府民公募型安心・安全整備事業

( 府民提案型 < 既要望 > )

整理番号	16	写真	真
交通安全施設	一時停止	①	②
所在地	向日市上植野町浄徳7番地先交差点	③	④
現在の状況	住宅内道路で、道路幅員が狭く交通量は少ない。交差点の見通しが悪く、カーブミラーが設置されている。	①	②
要望内容	市道6027号線と市道6023号線交差点に一時停止規制の実施要望。 受理番号76(6月5日)	③	④
位置図			
対応案	提案とおり実施する。 道路管理者に対し路面標示(交差点マーカー、車道外側線)の設置を依頼。

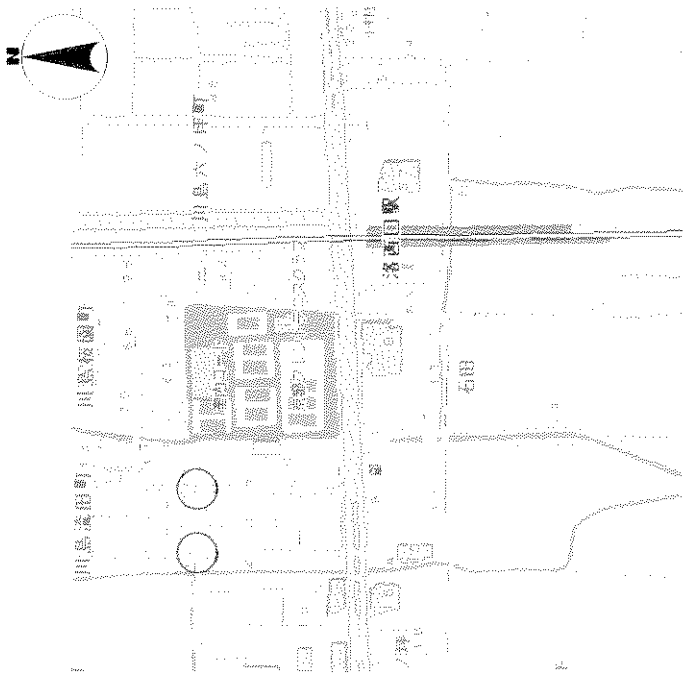
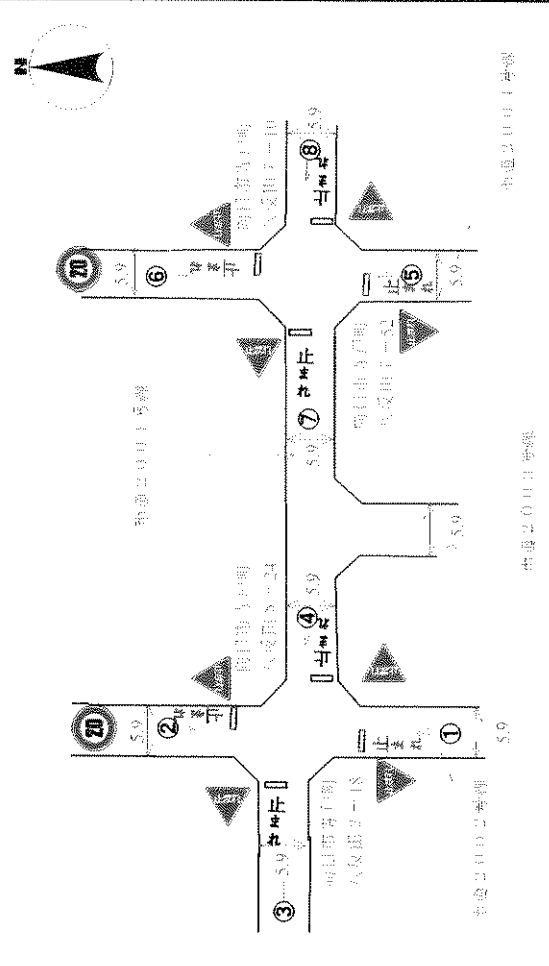
整理番号	23	写真	
交通安全施設	一時停止	①	
所在地	向日市上植野町御塔道42番地先交差点	②	
現在の状況	要望場所は、阪急京都線西向日駅の西方に位置する交差点で、交通量が多く、見通しが悪い交差点である。	③	
要望内容	南行の一時停止規制の要望 受付番号2622 (6月29日受理)	④	
位置図		⑤	
対応案	提案のとおり実施する。 道路管理者に交差点クロスマーク表示を依頼済み。	⑥	<p>交差点図面</p>

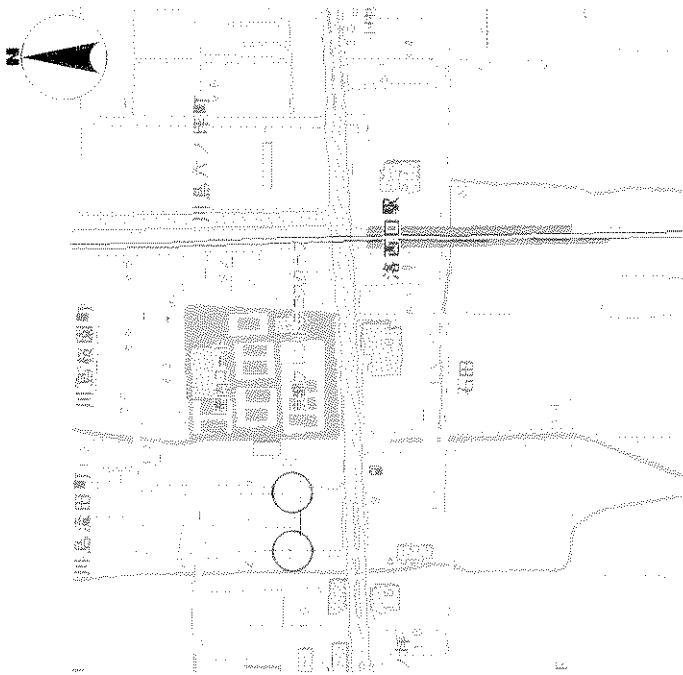
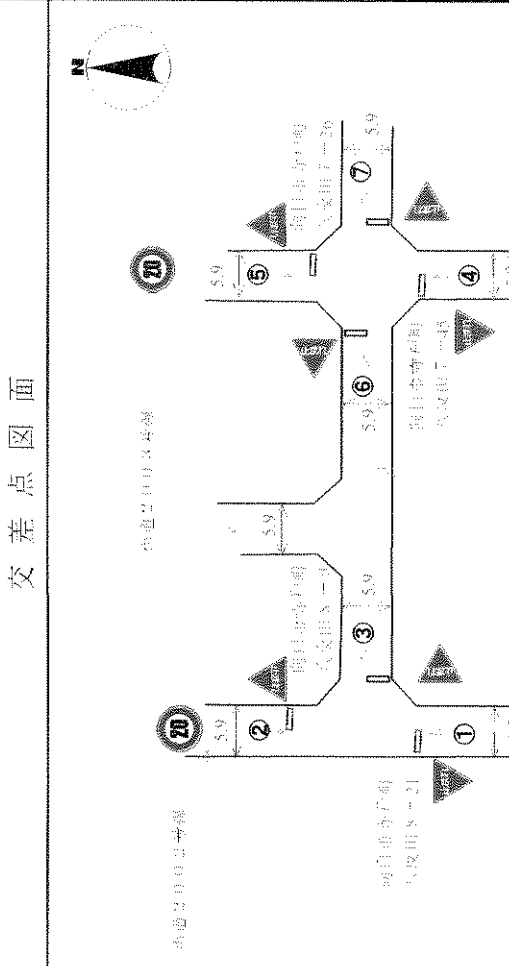
整理番号	24	写真	真
交通安全施設	一時停止	①	②
所在地	向日市寺戸町岸ノ下11-41先交差点	③	
現在の状況	提案場所は、市立第3向陽小学校の西に位置する住宅地内で、民家等で見通しの悪い交差点で、朝の交通量が、増加する。		
要望内容	市道2119号線と市道寺戸鶏冠井線交差点部に一時停止規制実施要望。 受理番号263 (6月29日)		
位置図			
対応案	提案どおり実施する。 道路管理者に対して、車道外側線、クロスオーバーク等路面表示の設置を依頼。

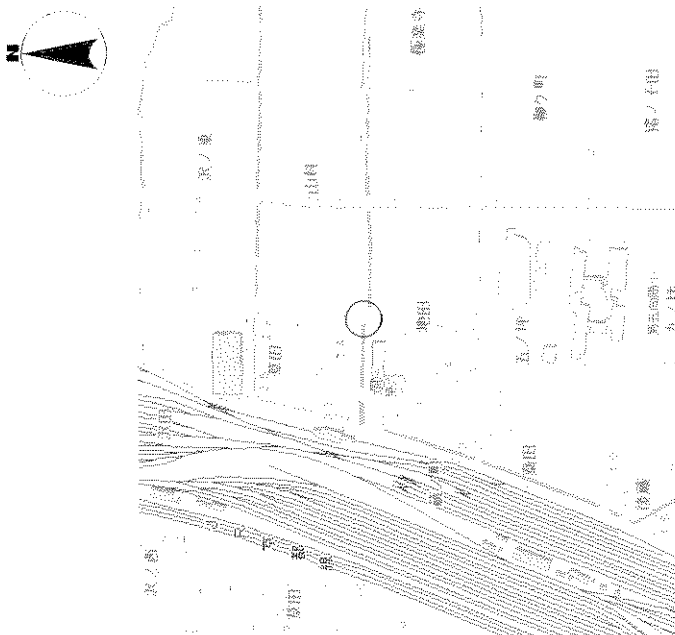
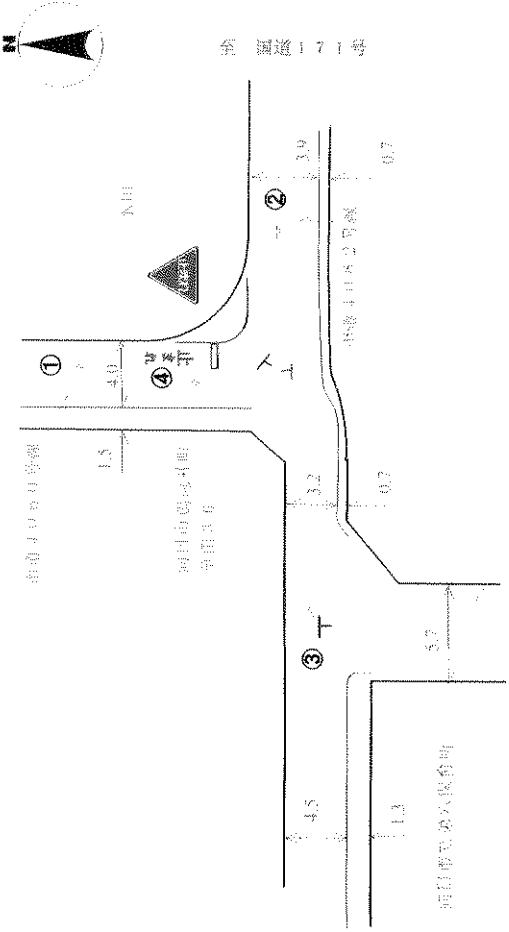
<p>整理番号</p>	<p>25</p>	<p>写真 真</p>
<p>交通安全施設</p>	<p>一時停止</p>	<p>① ② ③ ④</p>
<p>所在地</p>	<p>向日市寺戸町八反田 2-18 先交差点 向日市寺戸町八反田 7-52 先交差点</p>	<p>⑤ ⑥ ⑦ ⑧</p>
<p>現在の状況</p>	<p>提案場所は住宅地内道路で、民家等で見通しの悪い交差点であり、一時停止規制が実施されている。</p>	
<p>要望内容</p>	<p>市道2001号線と市道2002号線および市道2004号線交差点部に一時停止規制実施要望。 受理番号264、(6月29日)</p>	
<p>位置図</p>		<p>交差点図面</p>
<p>対応案</p>	<p>提案の交差点については、現在市道2001号線側にて一時停止規制が実施されており、市道側が一時停止すべき場所が特定され、交差点における交通の安全と円滑が図られていると認められることから、実施しない。物件者の安全な通行できる業間を確保するため、道路管理者に対し、道路外側視界が設置を依頼し、視界改善の設備について検討する。とする。</p>
